Mission régionale d'autorité environnementale

**Avis sur le projet d'exploitation d'une carrière d'argiles
au lieu-dit « la fosse au Mortier » à SIGNY-L'ABBAYE (08)
porté par la société MONIER**

n°MRAe 2021APGE27

Figure 1 : Situation de la carrière actuelle et de son extension au 1/25000°

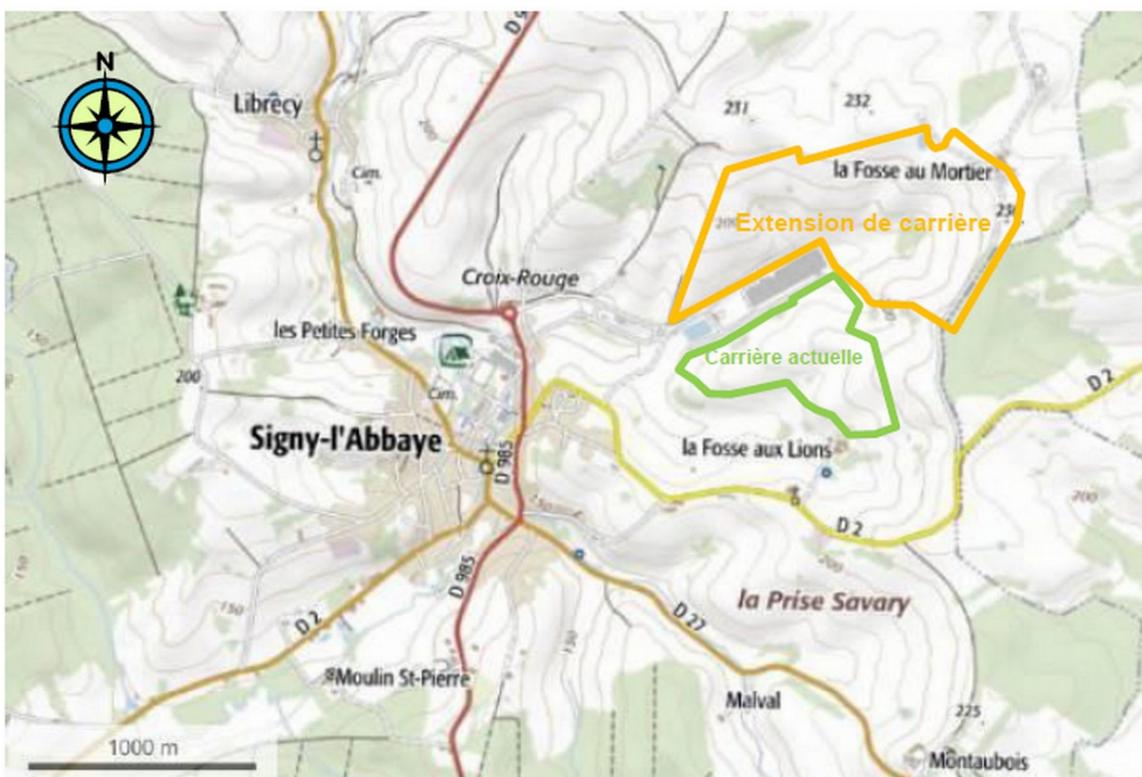
L'Ae s'est étonnée de cette situation et recommande au pétitionnaire de finaliser rapidement la remise en état de la carrière actuelle pour ne pas ouvrir une nouvelle carrière consommant en doublon des espaces agricoles.

Phasage et remise en état du site

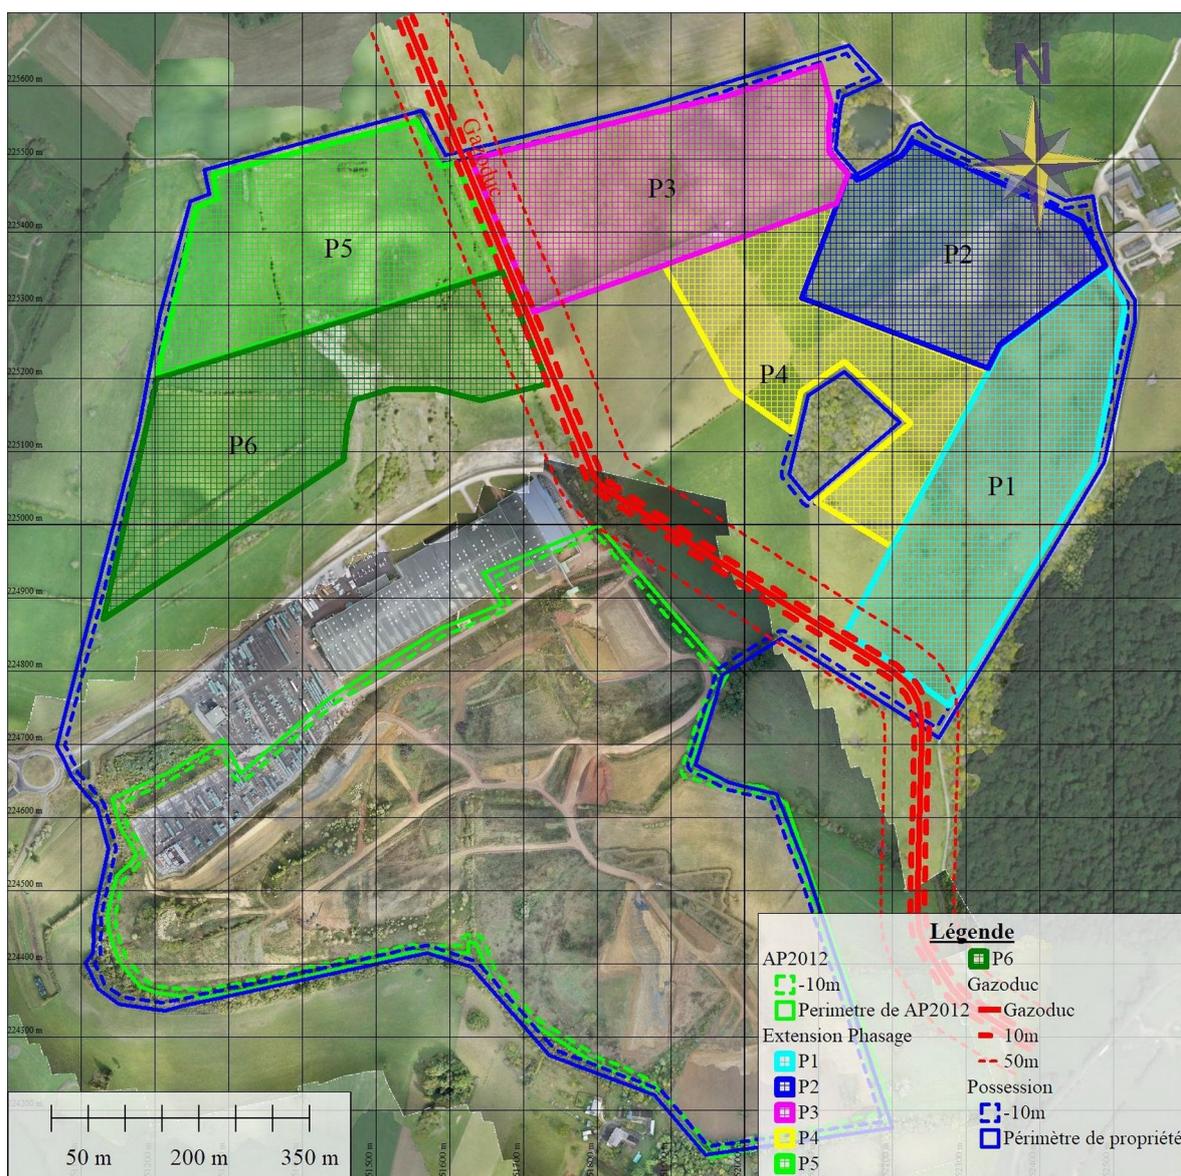
L'Ae souligne que les 3 mares identifiées dans l'état initial sont bien conservées dans le cadre de ce projet, tout comme le talweg de la fosse au Mortier, l'étang circulaire et le bois central.
